Objet : Réponses aux Questions et Commentaires de juin 2021 – V/D 3214-14-055 – Échantillon en vrac, projet minier Baie James.

**Projet d'échantillonnage en vrac au site du projet de Mine Baie James
par Galaxy Lithium (Canada) Inc.**

Dossier 3214-14-055

Réponses aux Questions et Commentaires

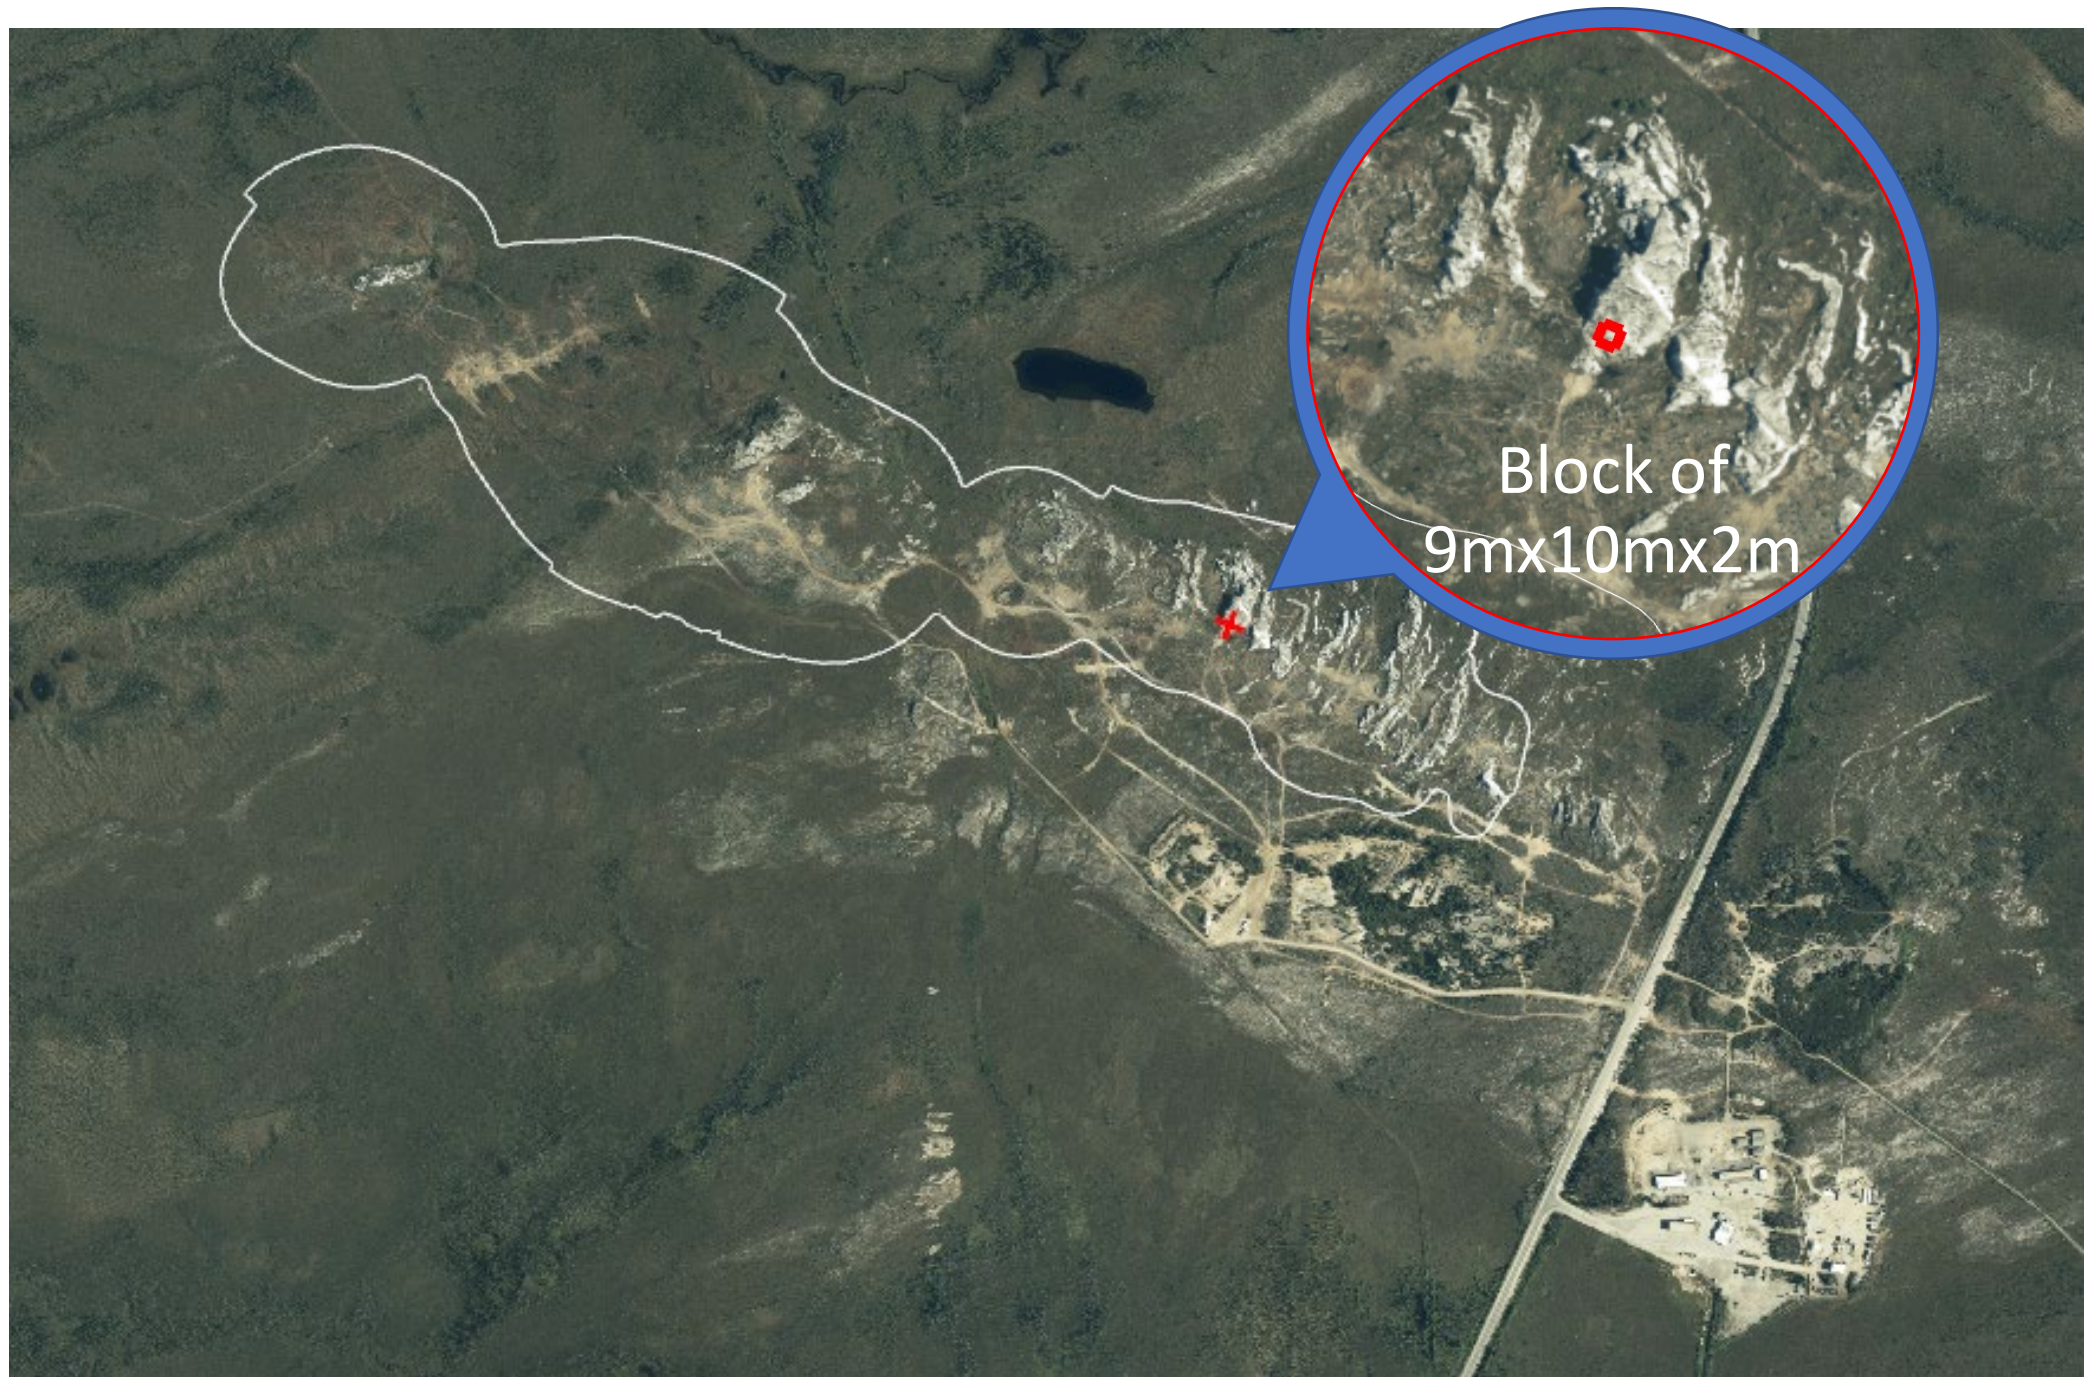
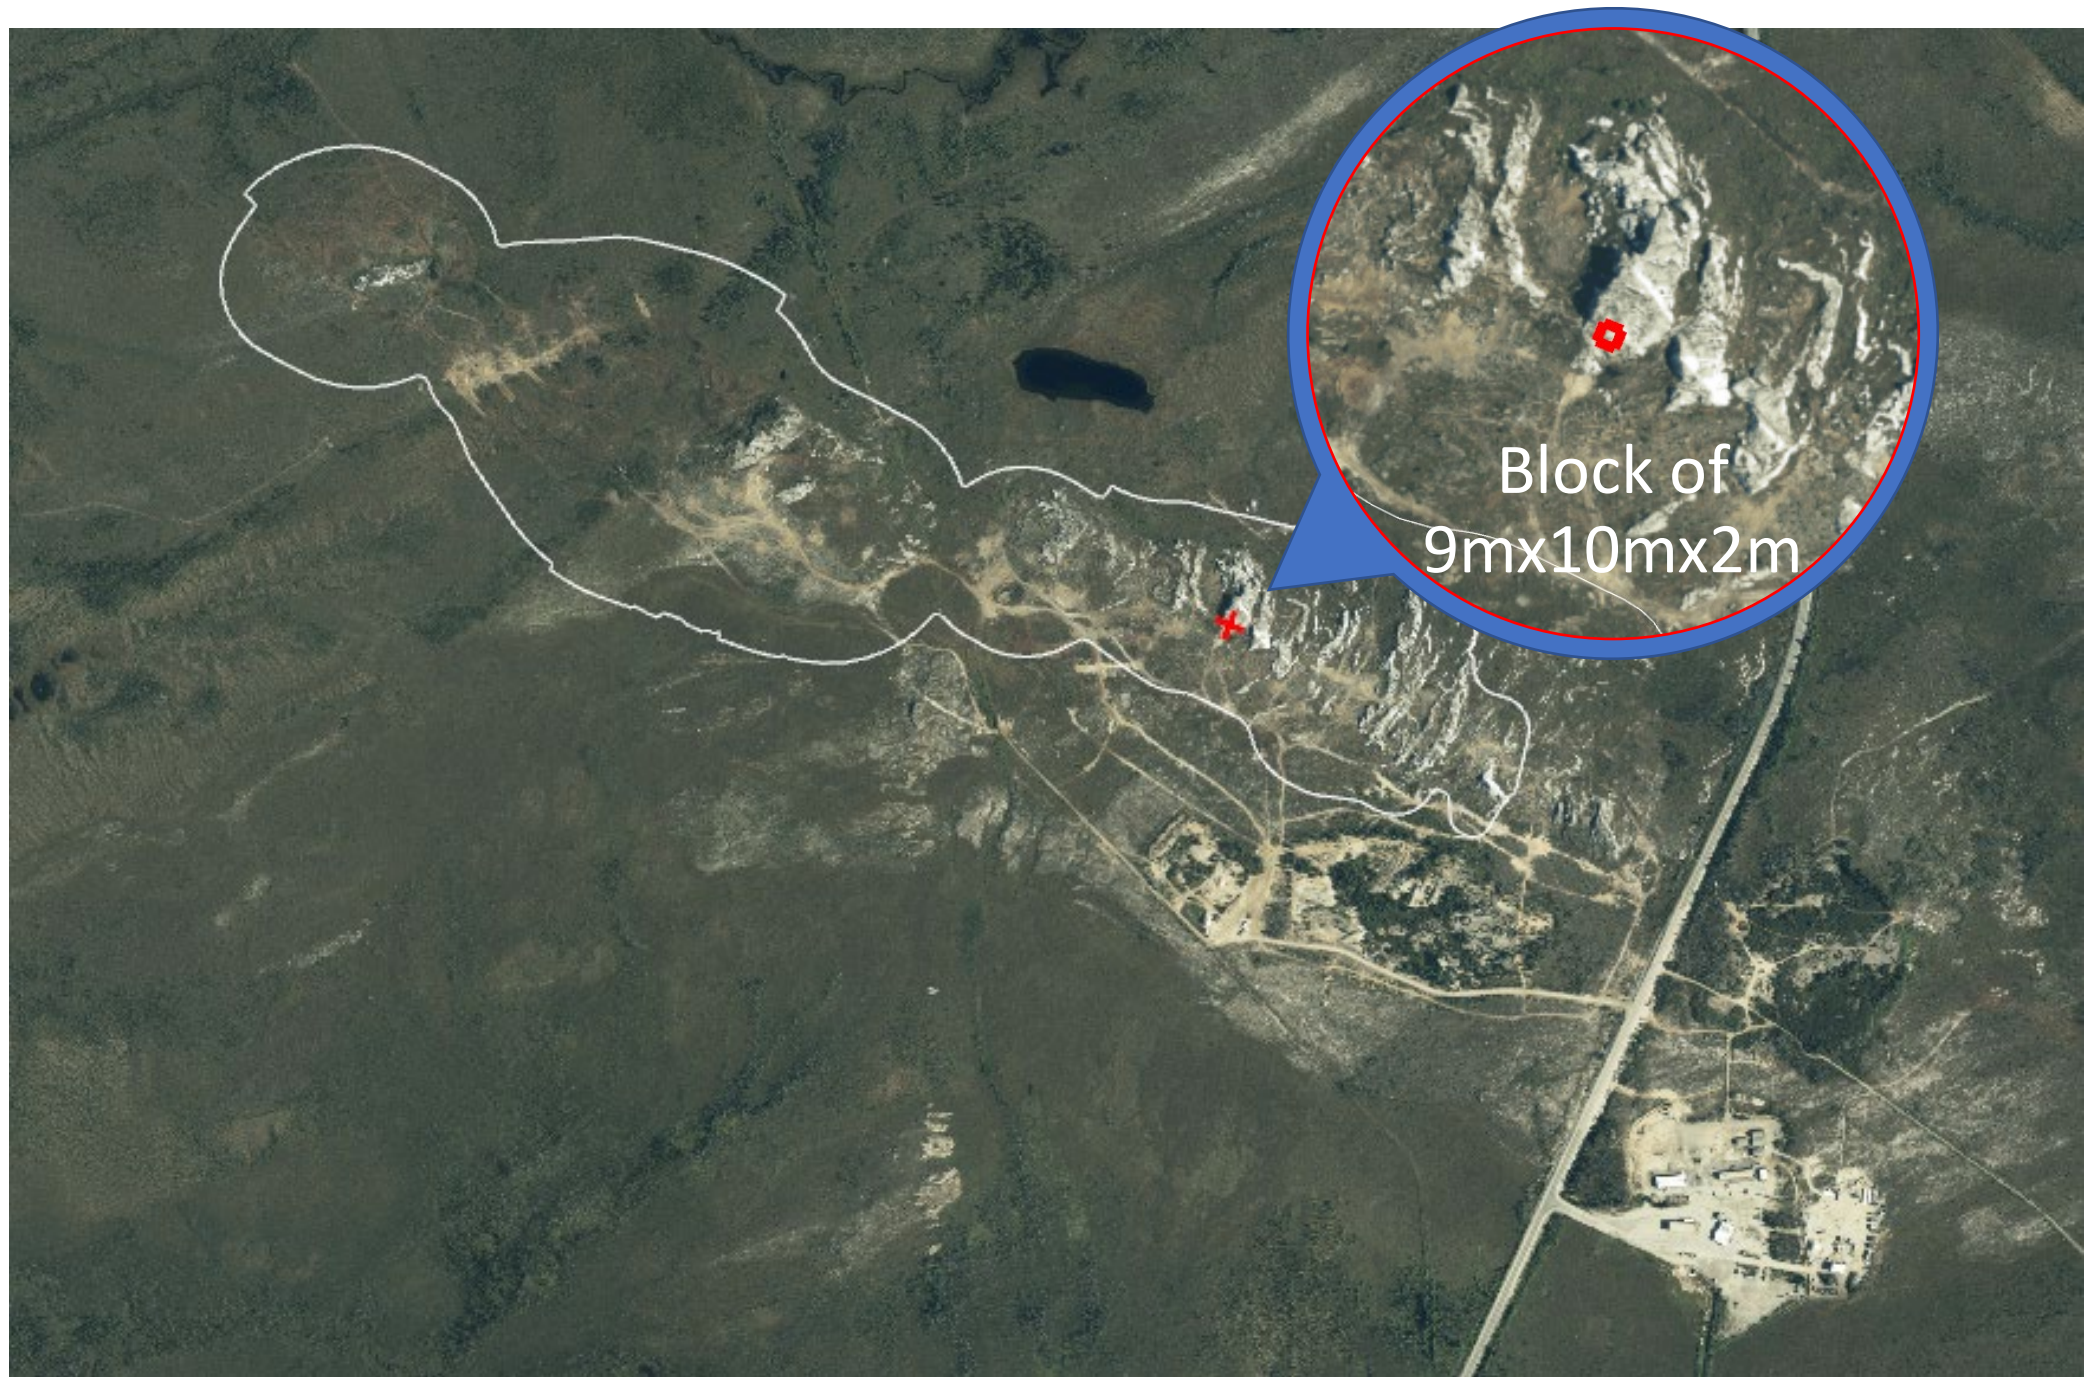
QC - 4. Le promoteur indique qu'il procédera à l'enlèvement de matériel organique qui sera déposé dans un secteur déjà couvert par du matériel organique. Toutefois, il n'indique pas si des milieux humides sont présents. Le promoteur doit localiser l'emplacement où sera entreposé le matériel organique sur une carte en indiquant la superficie qu'il compte utiliser pour l'entreposage. Il doit indiquer si le projet empiète sur des milieux humides ou s'il implique des déblais ou remblais de milieux humides. Le cas échéant, il doit préciser les types de milieux touchés (ex. tourbière, milieu humide boisé, etc.) ainsi que les superficies impliquées.

Suite à une visite de nos géologues, le lieu a été choisi sans couvert organique (voir la carte ci-jointe). Il peut y avoir quelques insertions sporadiques, lesquelles seront emportées dans le sautage.

Following a visit by our geologists, the site was chosen without organic cover (see the attached map). There may be a few sporadic insertions, which will be carried away in the blasting.
